府民公募型整備事業 (府民提案型 < 既要望 >)

府民公募型整備事業 (府民提案型 < 既要望 >)

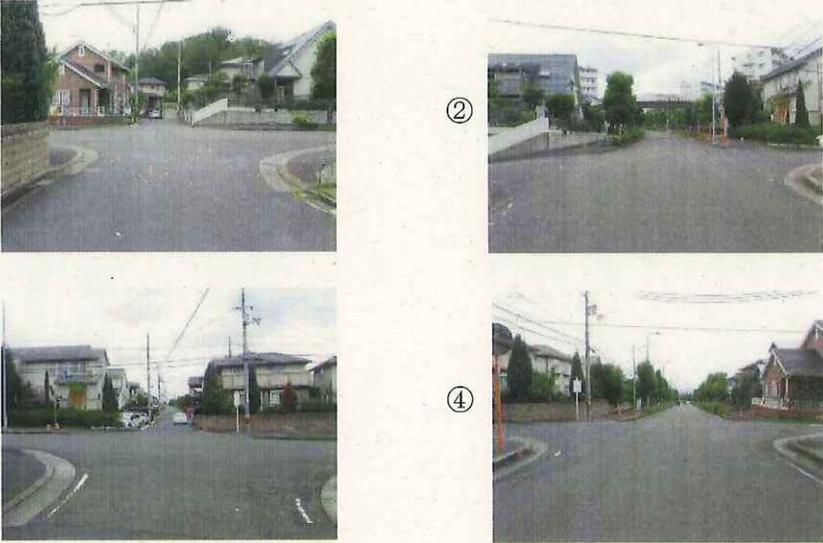
整理番号	13	写 真	
交通安全施設	信号機 (新設・押ボタン式)		
所在地	木津川市相楽台8丁目4番6号先 市道木742号線市道木752号線交差点		
現在の状況	<ul style="list-style-type: none"> 交通規制 交差点図面に記入のとおり 付近の環境 周辺は大規模な住宅団地であり、奈良県と接する地域である。西方には高の原駅、北方には相楽小学校がある。 		
要望内容	町内幹線道路の交通量が増加し、通行車両が減速しないため横断するのに危険である。信号機を設置して欲しい。 (受付番号178)		
位置図			
対応案	提案交差点の交通量は少ない。また、南方約30mの近接した位置にオーバースの横断施設 (歩道橋) があるため、実施しない。
